DESPACHO

Processo N°: 0029.040094/2023-36

Assunto: Análise de proposta.

Encaminhamos os autos com a Análise Técnica das Propostas de Preços - PE n. 90341/2024, conforme solicitado no Despacho 0062975233.

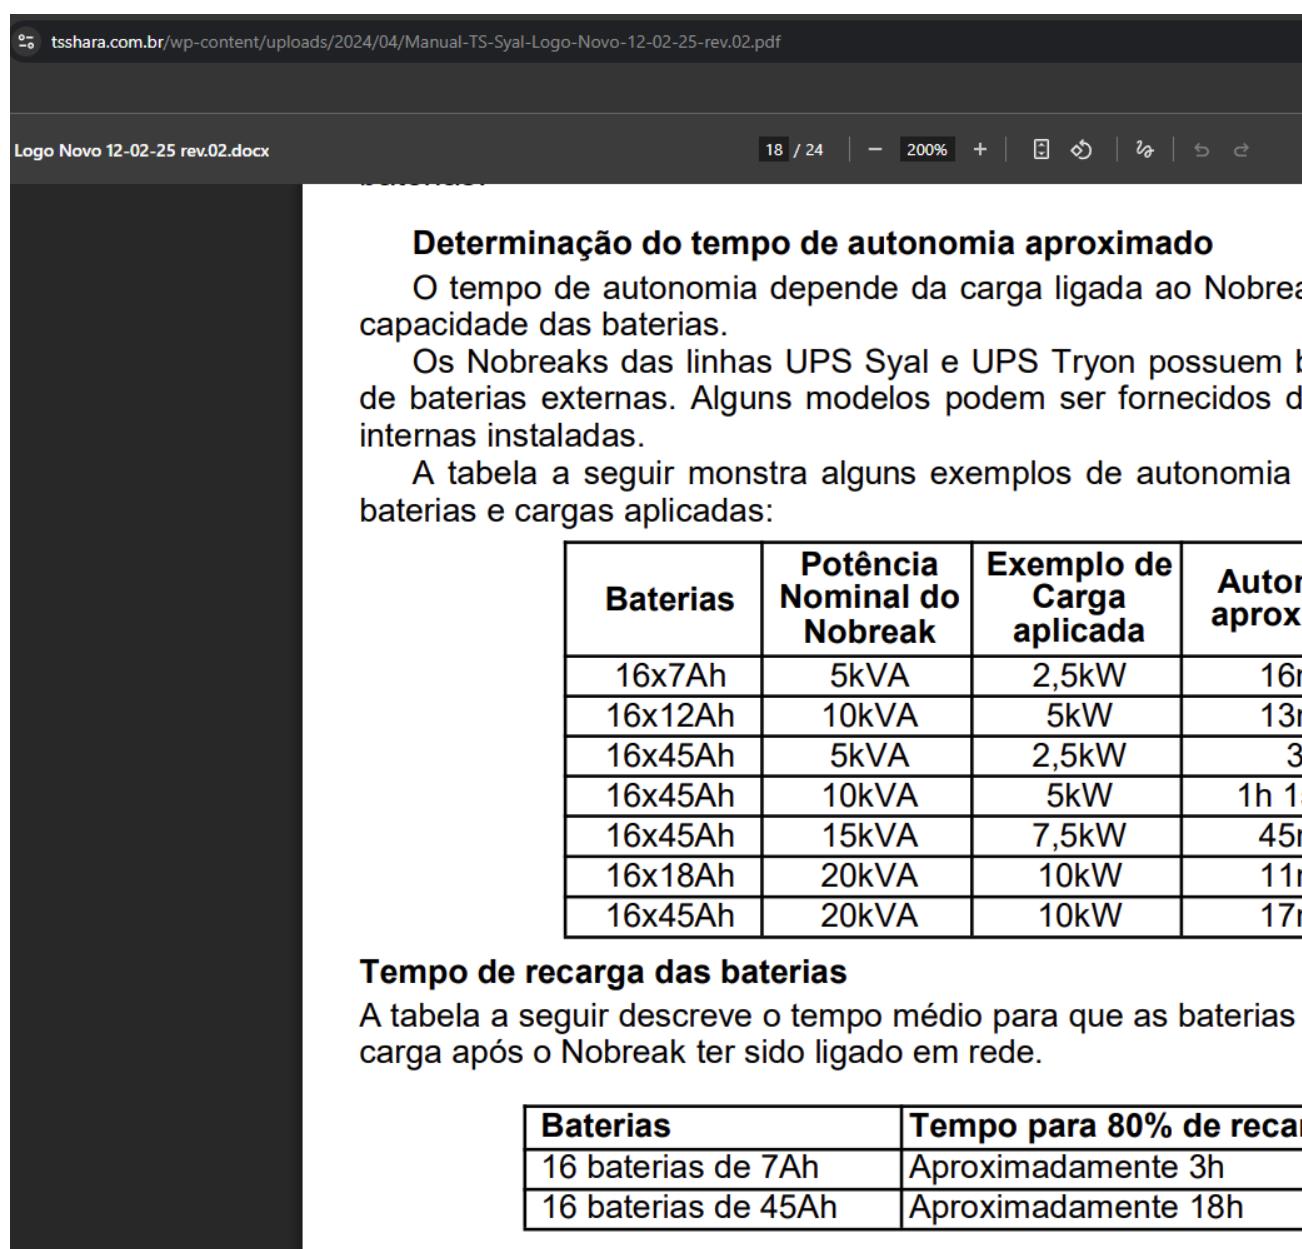
De 05.252.941/0001-36 - No tocante a observação de que o produto ofertado não possui autonomia de 50 minutos e expansão da autonomia, destacamos que SIM, o produto ofertado por esta licitante possui a autonomia e a expansão exigida, conforme comprova-se nos folderes e prospectos tempestivamente acostados neste certame.

Conforme o que consta do manual, página 18 que apresentamos abaixo, não há autonomia de 50 minutos, expansível até duas horas, quando o equipamento estiver com 25% da carga:

Não há, portanto, a autonomia exigida pelo edital e os documentos obtidos através do fabricante nos remetem a autonomia diferente do declarado.

Dessa forma, o equipamento não atende aos requisitos de autonomia do edital e há contradição entre os modelos que o fabricante declara existentes e o modelo oferecido pelo licitante.

AFUNDAMENTO DE TENSÃO (SAG)

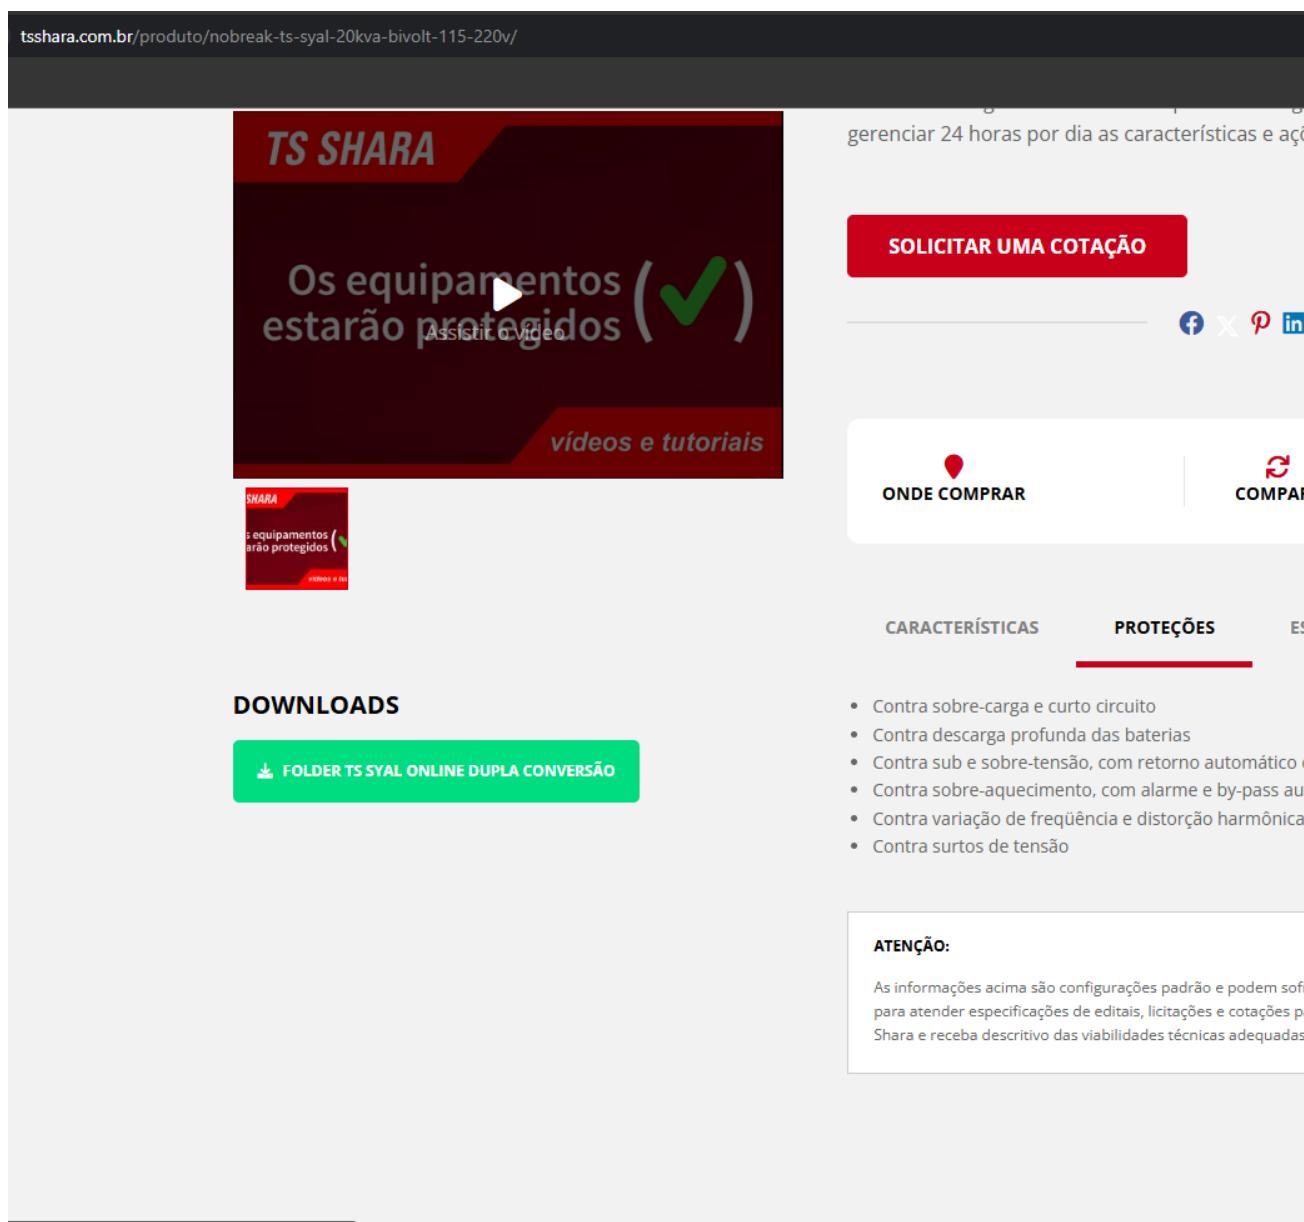
De 05.252.941/0001-36 - Quanto ao apontamento de não possuir o "afundamento de tensão", esclarecemos que na página 21, do manual acostado, consta a descrição clara de que o produto possui a especificação desejada. "...PROTEÇÕES SURTOS, RUÍDOS, SOBRETENSÃO, CURTO-CIRCUITO, SAG,..."

A LICITANTE alega que o produto possui o afundamento de tensão SAG, indicando a pagina 21 do manual do fabricante.

Não há na página 21 o texto que o licitante aponta, mas na página anterior, no quadro de detalhamento, há a indicação de SAG. Portanto o equipamento atende a esse requisito do edital
